Bürgerinitiative
„Keine Mülldeponie im Mainzer Steinbruch“
(Mainz21.de)

* * * F R A G E N - K A T A L O G * * *

Fragenkatalog für das Treffen mit OB Michael Ebling und Kathrin Eder, am Dienstag den 13.10.2015

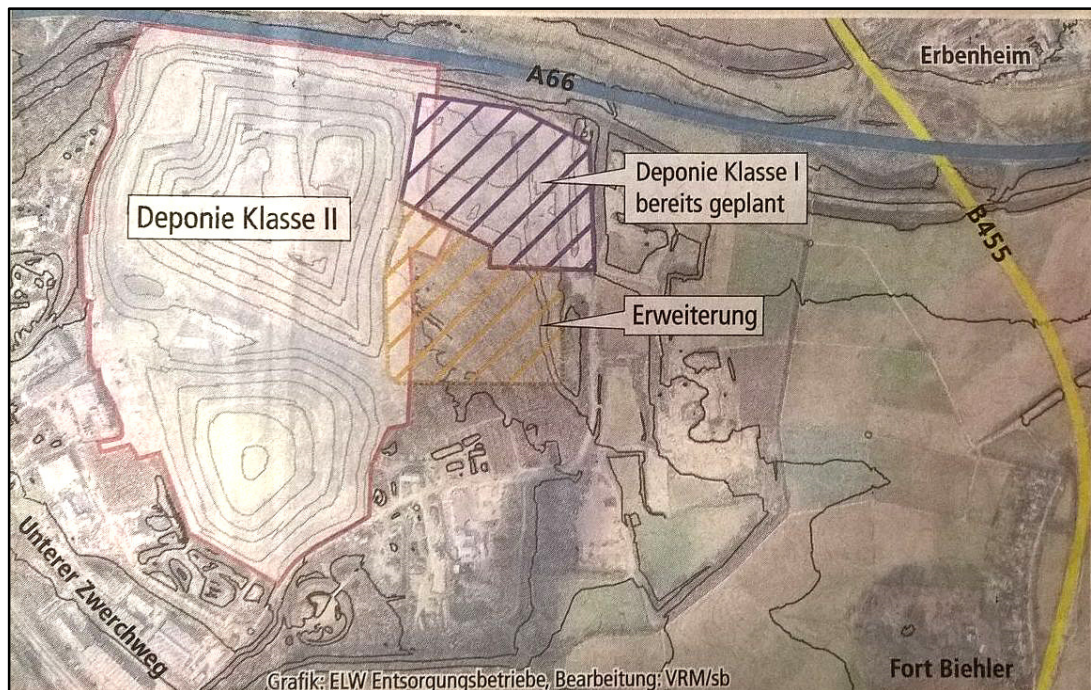
Frage 46. In der Präsentation der Entsorgungsbetriebe „Verfüllung und Renaturierung des Steinbruchs Laubenheim“ auf der Seite 42 Lageplan mit Darstellung der geplanten Verfüllung (Endgestaltung) für DK I und DK II rote Linien.

Aus diesem Schaubild ist die Abgrenzung zwischen DK I und DK II nicht ersichtlich!

BI-Hinweis Anmerkung auf die Antworten 46 – 48:

Die vertikale Trennung einzelner Deponieabschnitte erfolgt in der Praxis ausnahmslos in Fällen von Altanlagen, die andere Lösungen nicht zulassen. **Für neu zuzulassende Deponien ist dies generell nicht vorgesehen.**

Gemäß § 3 Absatz 1 der Deponieverordnung DepV gilt: „Deponien oder Deponieabschnitte der Klasse 0, I, II oder III sind so zu errichten, dass die Anforderungen nach Absatz 3 sowie nach Anhang 1 an den Standort, die geologische Barriere und das Basisabdichtungssystem eingehalten werden.“

Deponieabschnitte mit unterschiedlichen Deponieklassen DK I und DK II sind demzufolge in getrennten Arealen herzustellen, schon alleine deshalb, weil der Aufbau der Basisabdichtung unterschiedlich ist. Auch ist zu erwarten, dass die Sickerwasserbelastungen deutlich unterschiedlich ausfallen, u. s. w. Eine Ausführung in „Tortenstücken“ ist absurd und bestätigt erneut die fehlende Kompetenz des Mainzer Entsorgungsbetriebes bezüglich Errichtung und Betrieb einer Deponie.

Antwort Auf dem Lageplan ist die Gesamtfläche der geplanten Deponie rot dargestellt. Innerhalb dieser können später bedarfsabhängig Abschnitte für die jeweiligen Ablagerungskategorien eingerichtet werden.

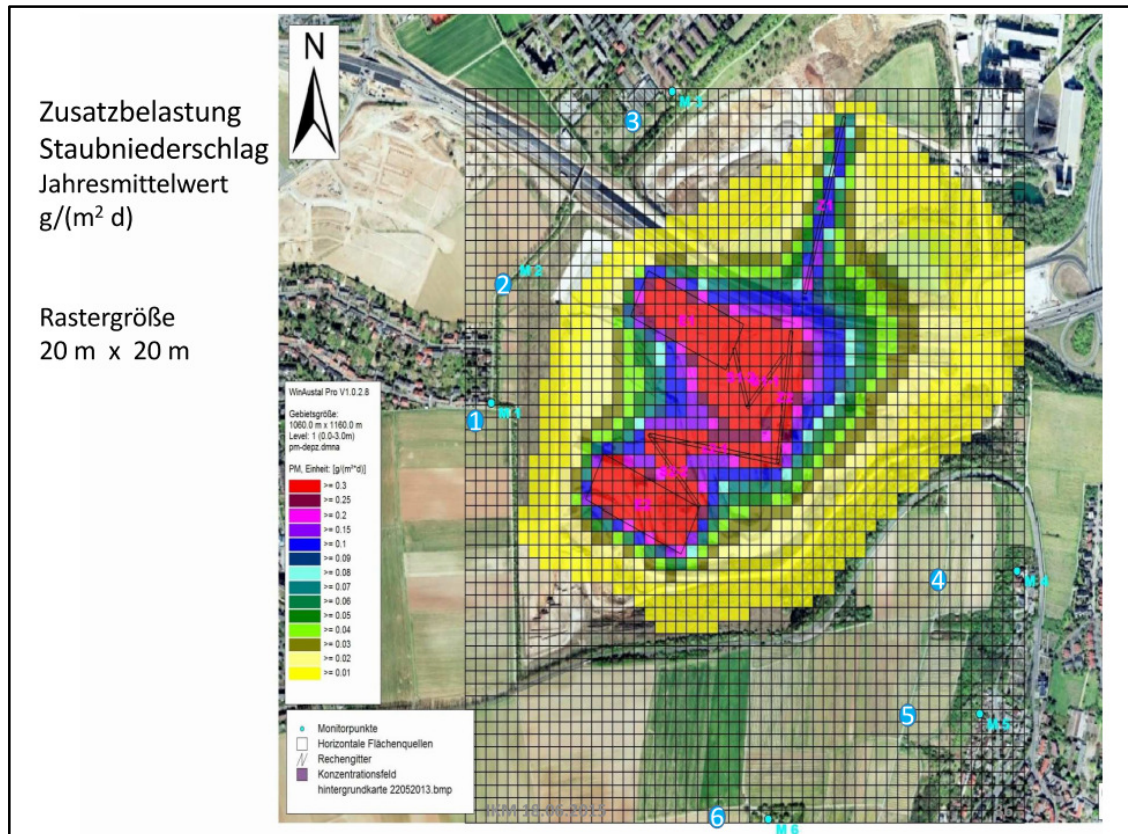
Leider werden in Abbildung 1 die Lagen und Quelhöhen sowie deren zeitliche Veränderungen über die 15 Jahre Betriebsdauer nicht gezeigt, so dass nicht klar ersichtlich ist, ob es sich hier um ein „Best-Case“ (Beginn der Deponie) oder einen „Worst-Case“ (Ende der Deponie) oder sogar um ein „Average-Case“ (halbe Betriebsdauer) handelt. Nach Abb. 2 wird die Deponie in Laufe der Jahre an Höhe gewinnen. Das heißt wenn hier ein Best-Case-Szenario vorliegt, müsste die Partikelausbreitung vor allem in den Randbereichen der Deponie bei einer Höhe von 50 m mit einem Faktor von ungefähr 7 multipliziert werden¹. Hinzu kommt, dass bei Vergrößerung der Quelhöhe weniger Simulationsteilchen den Boden erreichen, und daher die statistische Unsicherheit bei der Bestimmung der bodennahen Konzentration zunimmt.

Abb. 2: Schnittzeichnung der geplanten Deponie nach geschätzten 15 Jahren Betriebszeit.

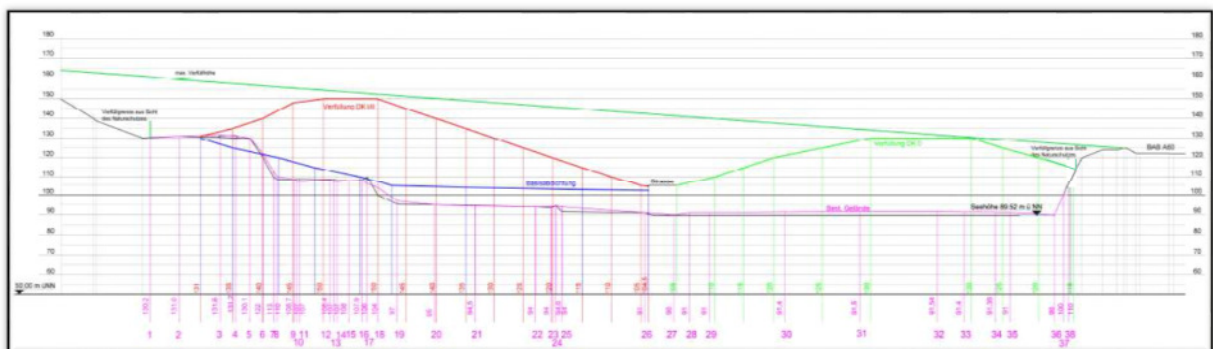
¹Gemäß Skizze der Abb. 2 wird eine Höhe von ca. 50 m erreicht. In einem einfachen Berechnungsmodell mit konstanter waagrechter Partikelgeschwindigkeit korreliert die maximale Ausbreitung mit der Quadratwurzel der Höhe.

Frage 81. Welche Höhen der Emissionsquellen dienten als Berechnungsgrundlage?
